Møtereferat – Tønsberg transformatorstasjon - innspill fra grunneiere

Tema for møte: Gjennomgå innspill fra grunneierne på plassering av deponi og adkomstvei til deponi

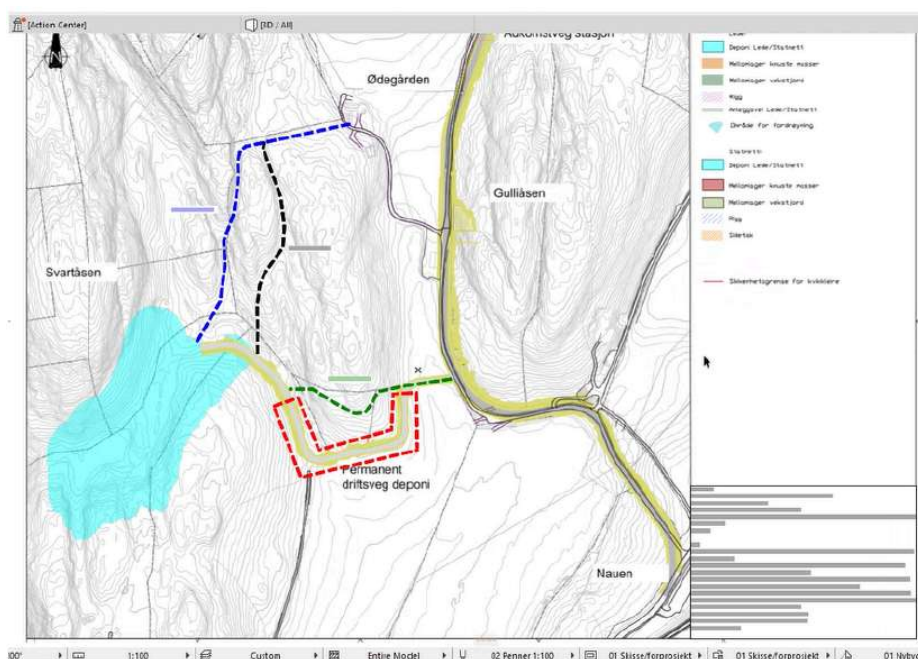
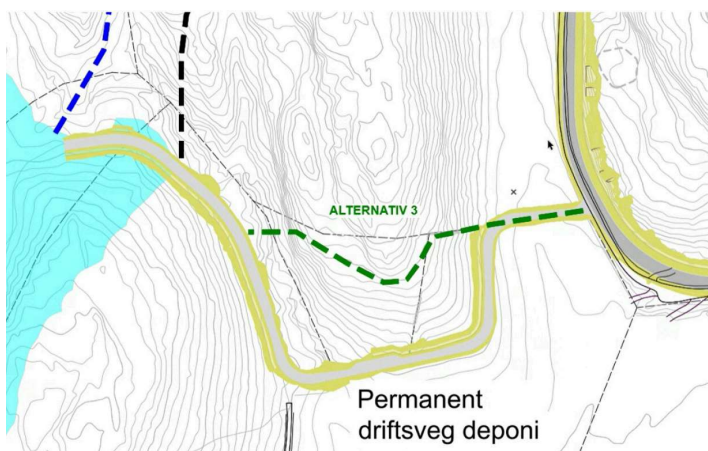
Ekeberg og Våge spør om det er mulighet for å plassere adkomstvei til deponi slik at inngrep i dyrka mark unngås og fjernvirkningene blir mindre. Det også ønskelig å unngå at dyrka mark på gbnr. 10/3 blir delt to, slik det gjør med den omsøkte traseen. Omsøkt trasé fører til at det blir en restteig nordvest for adkomstveien som etter deres mening ikke kan drives fordi den blir for liten.

Våge viser til tre alternative adkomstveier til deponiet, se utklippene nedenfor. Alternativ 1 er det mest ønskelig fra grunneierne. Dette alternativet krever ikke dyrka mark, gir mindre fjernvirkninger enn det omsøkte alternativet og det er greie forhold for å etablere en vei der, ifølge Våge, Ekeberg og Olsen-Nauen (grunneierne).

Grunneierne ønsker at veitraseen som ligger i rødstiplotet boks nedenfor (alternativ 3) unngås, ettersom det vil påvirke dyrka mark. Det er hovedsakelig denne delen av traseen på den omsøkte veien grunneierne er negative til, ettersom den ligger i utkanten av dyrka mark og i tillegg fører til en isolert teig vest for veien.

Statnett/Sweco informerer om at det er tatt flere grunnundersøkelser i tiltaksområdet og på planlagt adkomstvei for å kartlegge volum og type masse i området. Resultatene av grunnundersøkelsene vil bidra til å vurdere adkomstveiene nærmere.

Skissen nedenfor viser alternative deponilokasjoner som er vurdert av Statnett/Sweco. Område 1 er angitt i konsesjonssøknad. Fargede områder angir ulik verdifull natur.

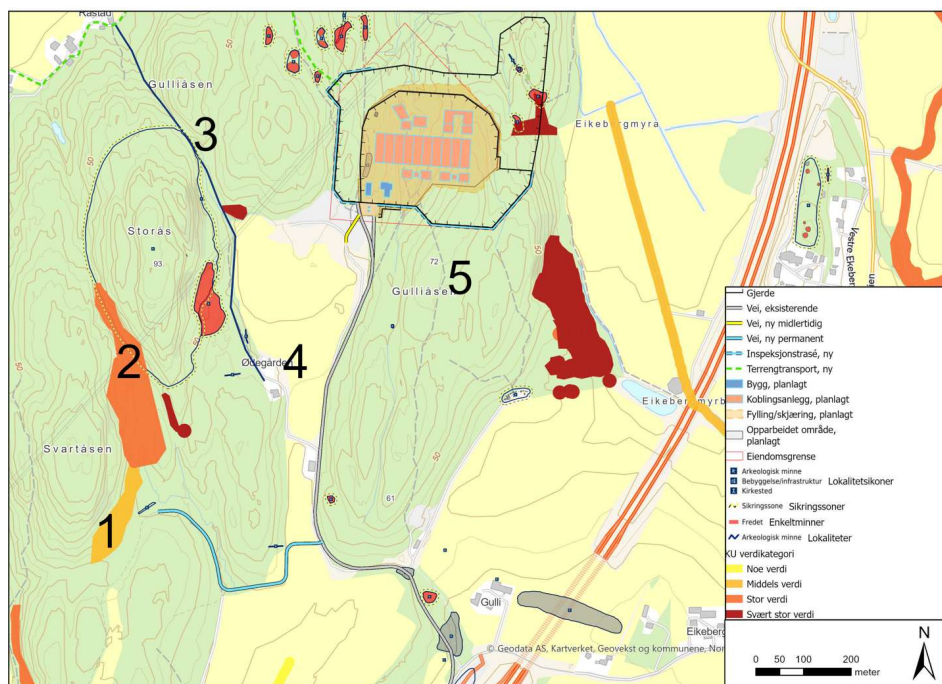
Våge nevner at skogen som ligger på planlagt deponiområdet blir brukt som turområde og at det vil ha negative konsekvenser for grunneierne i området og brukerne av skogen ved å anlegge deponiet der. Grunneierne stiller derfor spørsmål ved om det finnes alternative plasseringer av deponiet, for eksempel vest for stasjonstomta, i området angitt med 3-tall under. Statnett har vurdert dette alternativet, men det er flere forhold som gjør dette utfordrende, deriblant tilkomsten.

Grunneierne nevner at «Gammel skolevei» er en mulig plassering av deponiet. Det er noen restriksjoner på Storåsområdet grunnet kulturminner som må hensyntas. Det aktuelle området er markert med rød strek nedenfor.
